型式指定申請書 添付書類 13 記載事項	先行設計承認申請書記載事項	備考
<div data-bbox="433 470 1006 1705" style="border: 1px solid black; height: 588px; width: 193px; margin: 0 auto;"></div> <div data-bbox="1006 915 1038 1262" style="writing-mode: vertical-rl; text-orientation: upright; margin: 0 auto;">(ロ)-第 A.47 図 落下試験モデル全体図</div> <div data-bbox="765 1776 863 1801" style="text-align: center;">(ロ)-A-179</div>	<div data-bbox="1605 470 2178 1705" style="border: 1px solid black; height: 588px; width: 193px; margin: 0 auto;"></div> <div data-bbox="2178 915 2211 1262" style="writing-mode: vertical-rl; text-orientation: upright; margin: 0 auto;">(ロ)-第 A.47 図 落下試験モデル全体図</div> <div data-bbox="2012 1776 2110 1801" style="text-align: center;">(ロ)-A-179</div>

15×15 燃料追加に伴う記載の追加

(p)-第 B.1 図 一般の試験条件の全体モデル形状図 (2/4) (17×17 燃料収納時、横断面図)

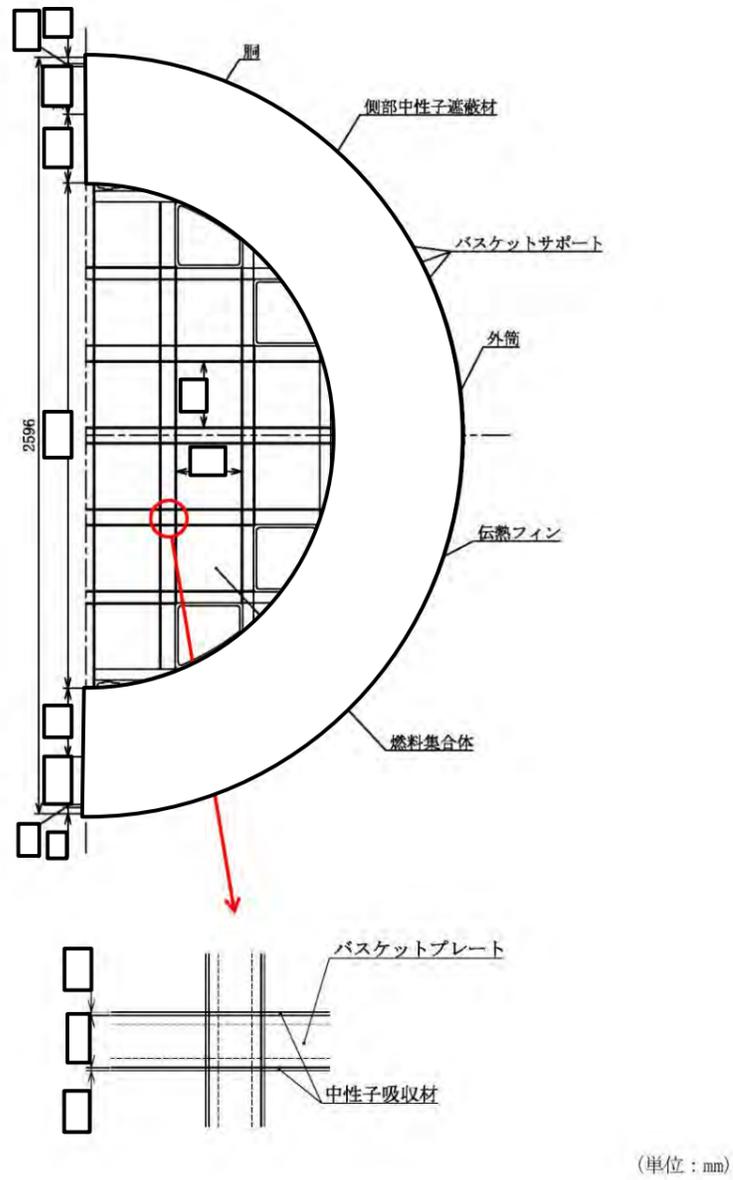
15×15 燃料追加に伴う記載の追加

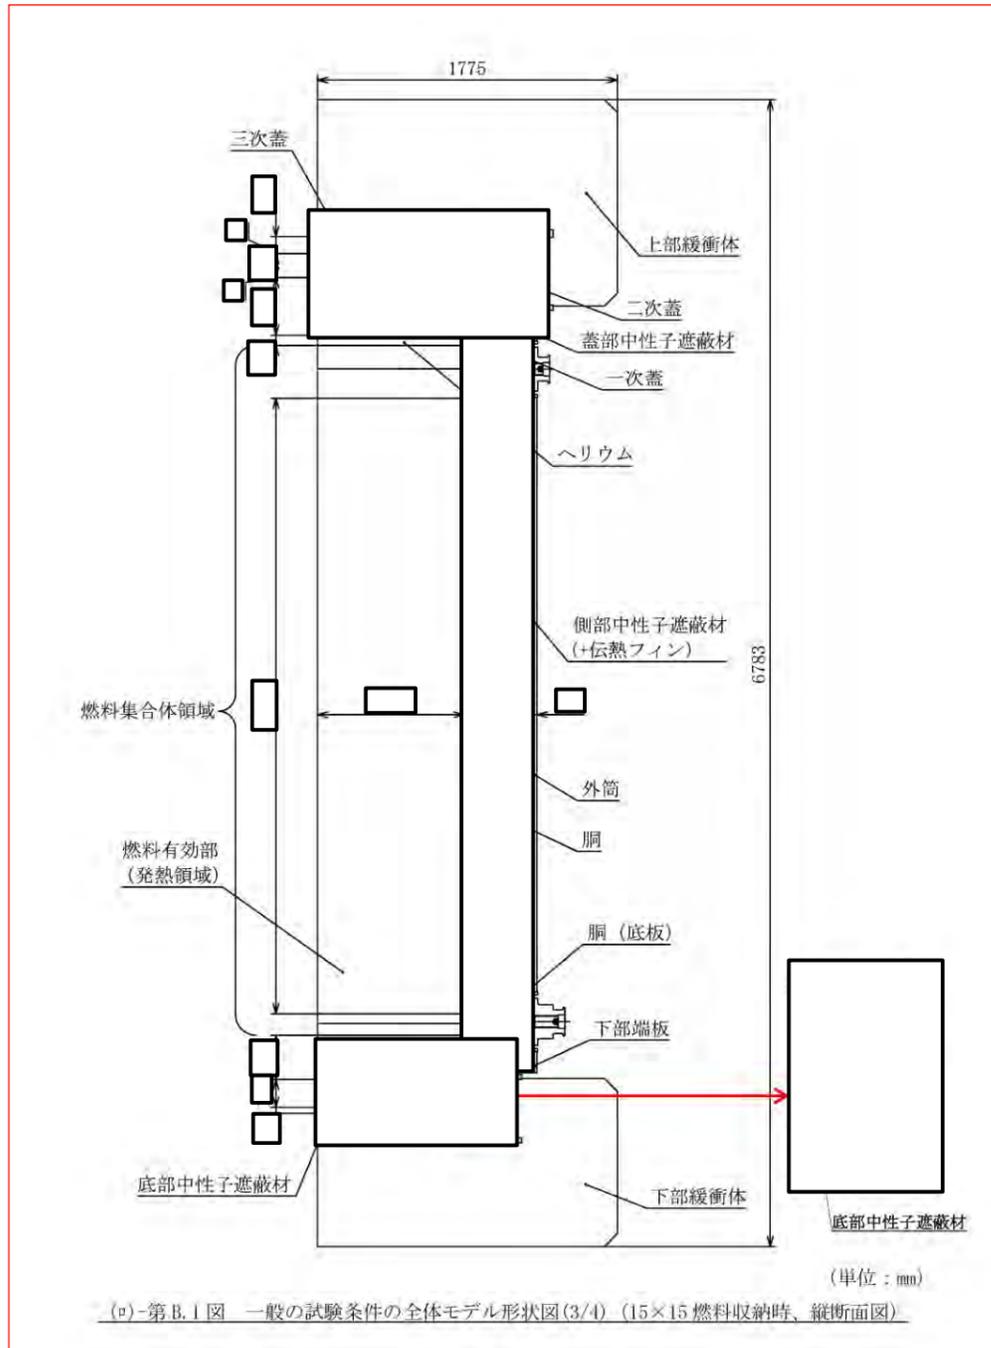
15×15 燃料追加に伴う記載の追加

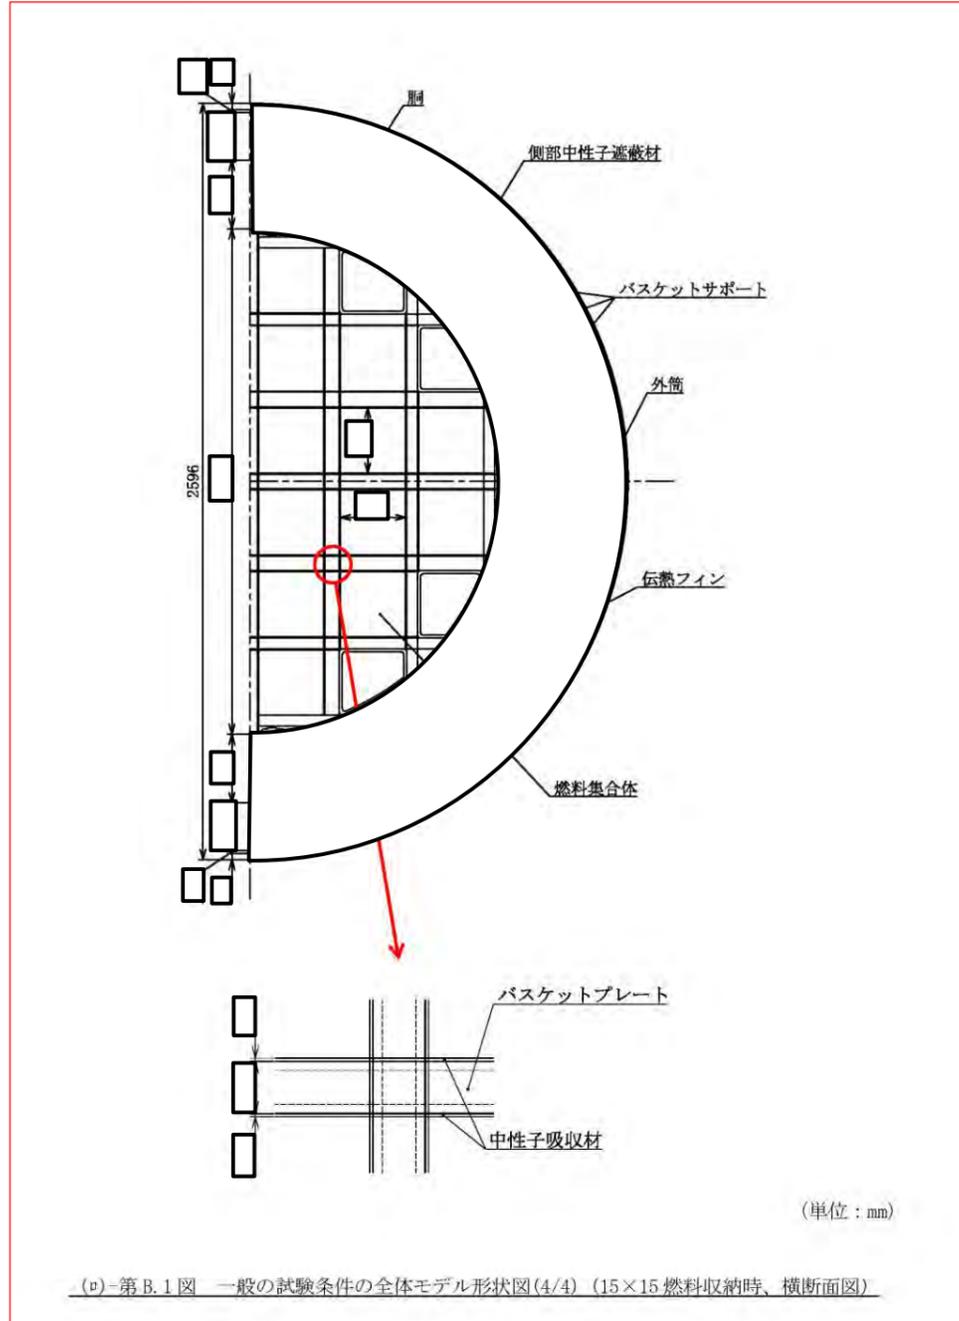
15×15 燃料追加に伴う記載の追加

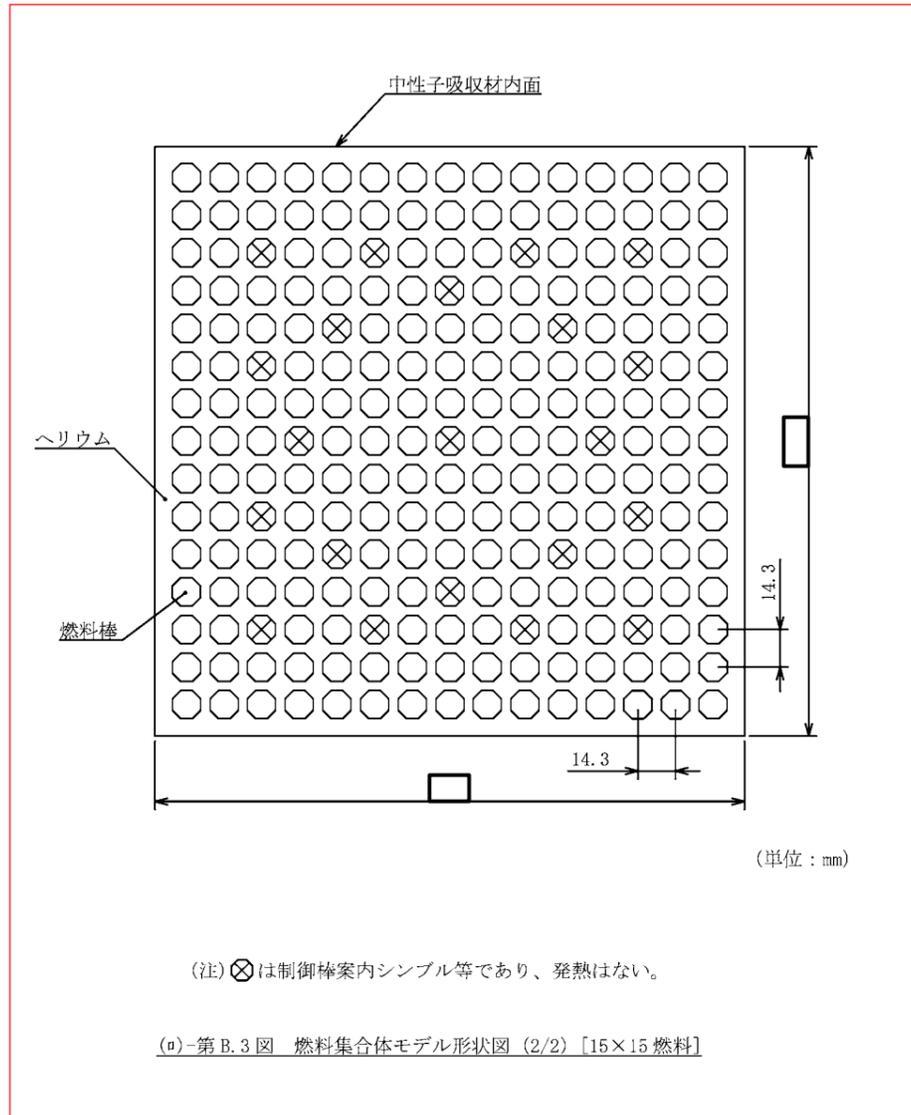
15×15 燃料追加に伴う記載の追加

(e)-第 B.10 図 特別の試験条件の全体モデル形状図 (2/4) (17×17 燃料収納時、横断面図)

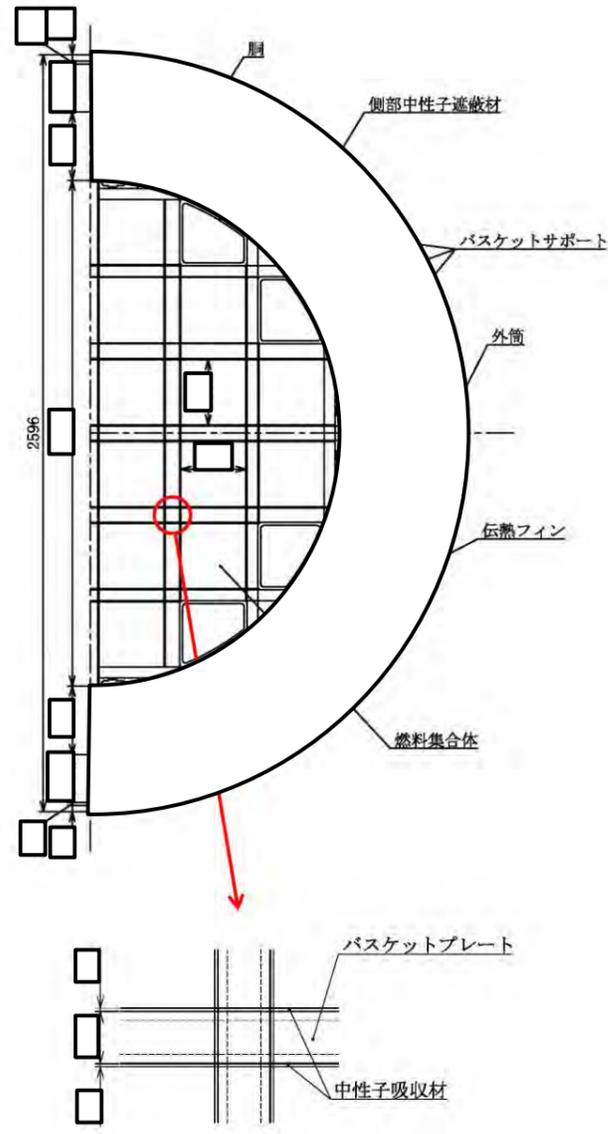
15×15 燃料追加に伴う記載の追加

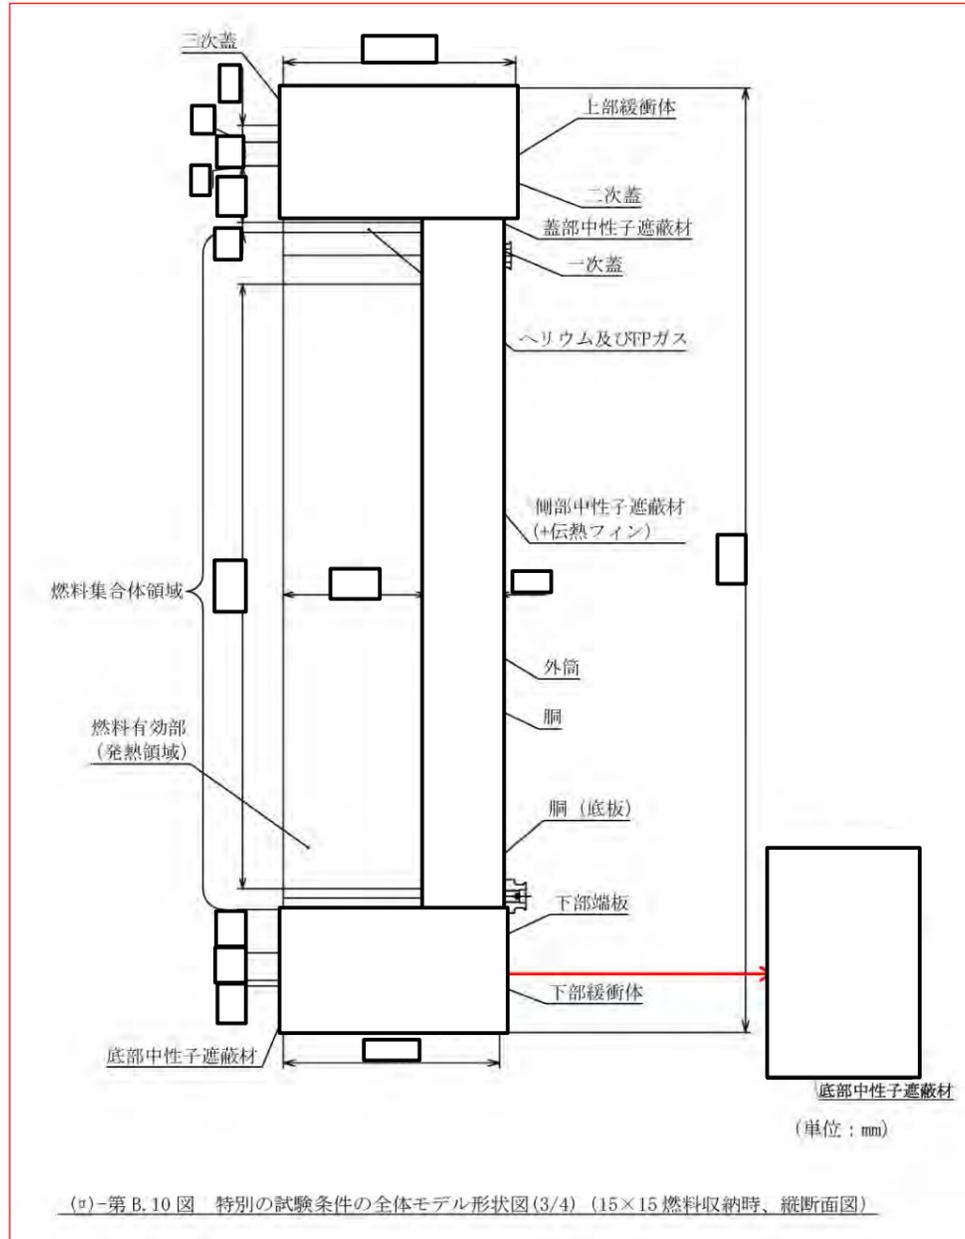
15×15 燃料追加に伴う記載の追加

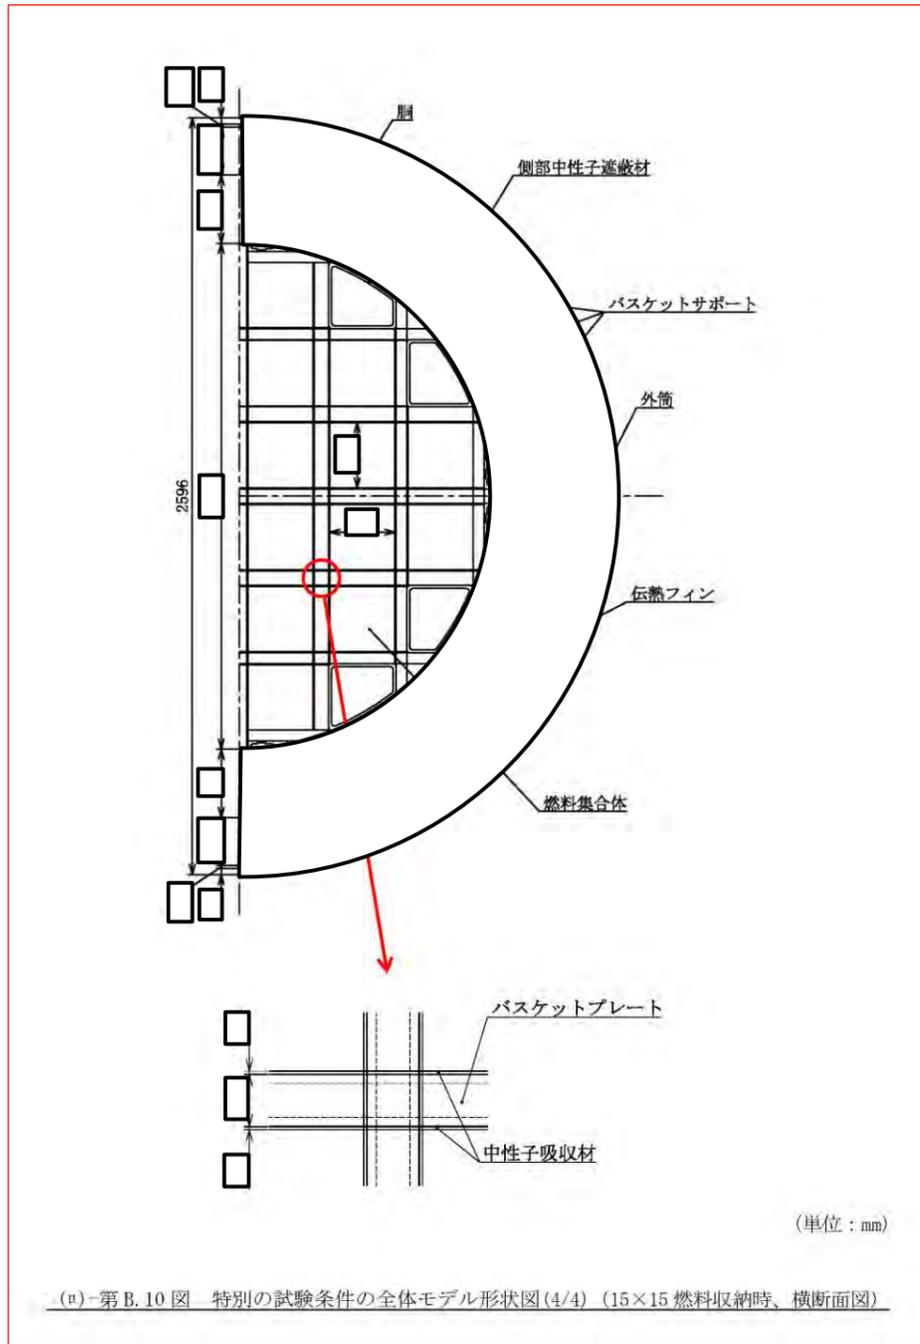
15×15 燃料追加に伴う記載の追加

(a) 第 B.15 図 特別の試験条件の時刻歴温度変化 (2/2) [15×15 燃料収縮時]

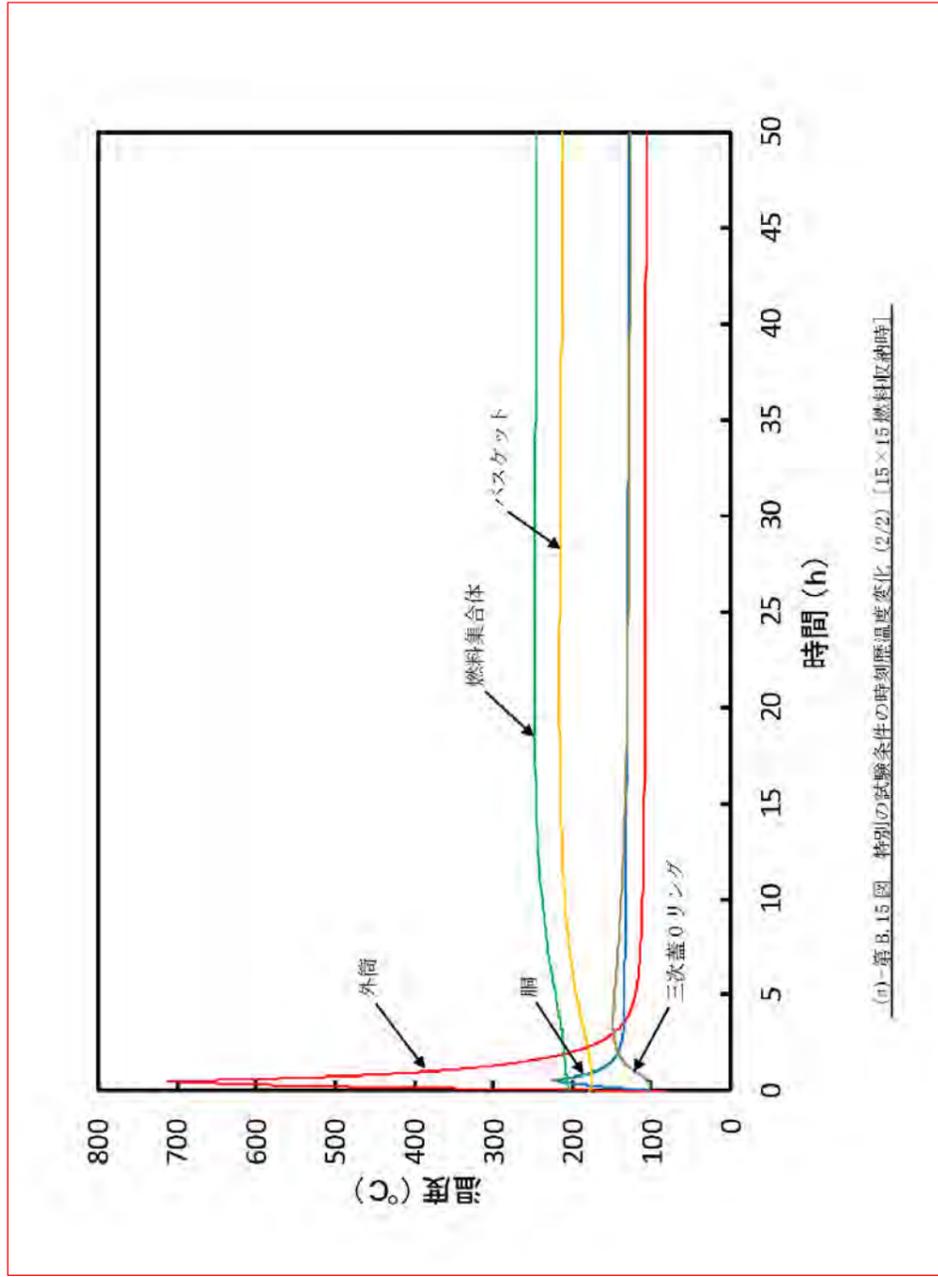
15×15 燃料追加に伴う記載の追加
